Caselle d'Erbe, 31.01.2015

## Aeroporto di Verona V. Catullo - Ostacoli e pericoli alla navigazione aerea - Procedura di pubblicità delle Mappe di Vincolo - ex artt. 707-708 del Codice della Navigazione - NOTIFICA DI OPPOSIZIONE -

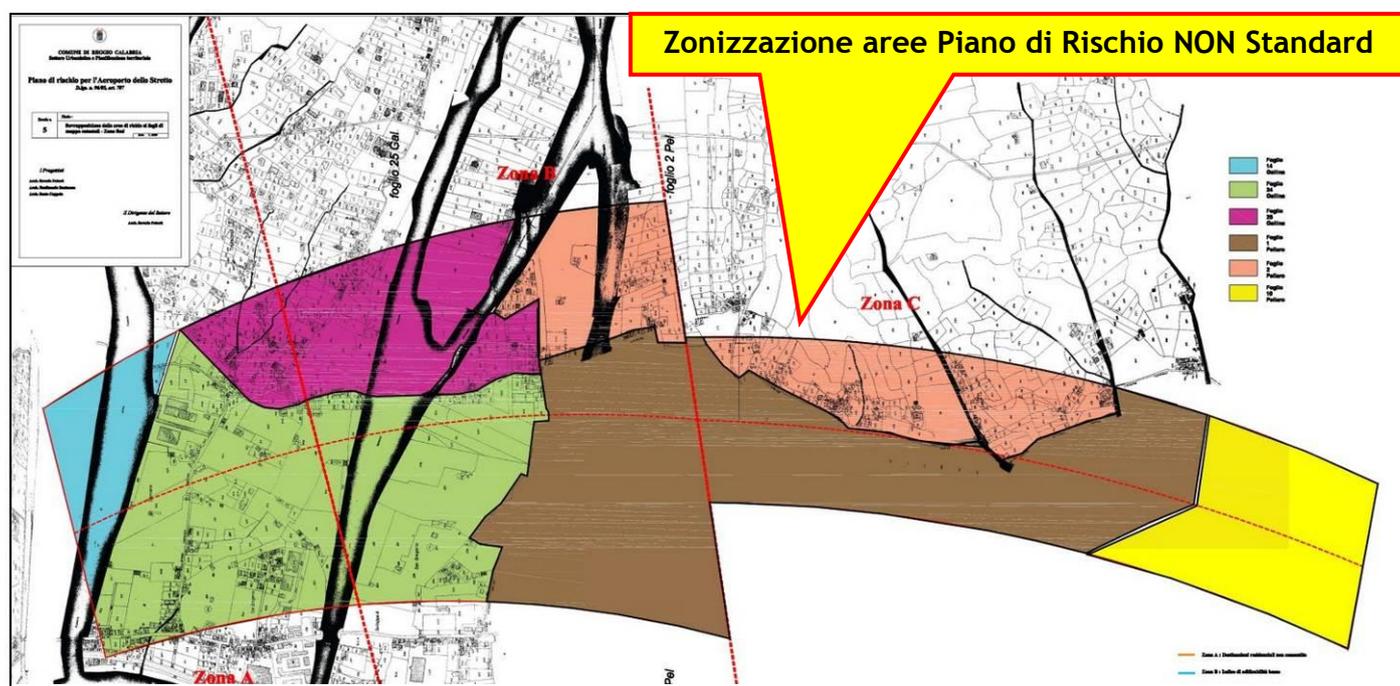
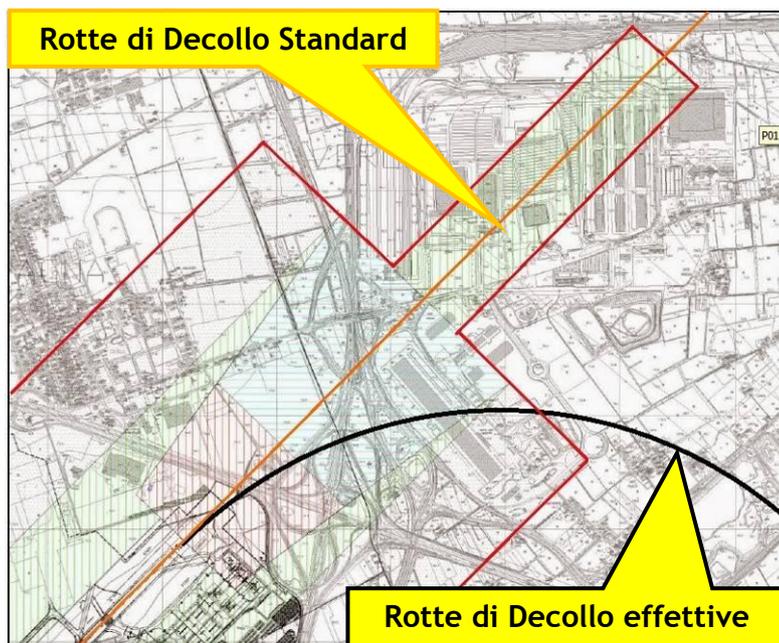
Quando invece è noto che le superfici di Salita al decollo e le traiettorie di decollo da anni utilizzate all'Aeroporto V. Catullo di Verona sono "disassate" e sono "curvilinee" rispetto alla configurazione aeroportuale standard.

E per queste considerazioni sia la Zonizzazione del Piano di Rischio che quella delle Mappe di Vincolo dovrebbero essere approvati in base a come sono effettivamente effettuare le diverse rotte.
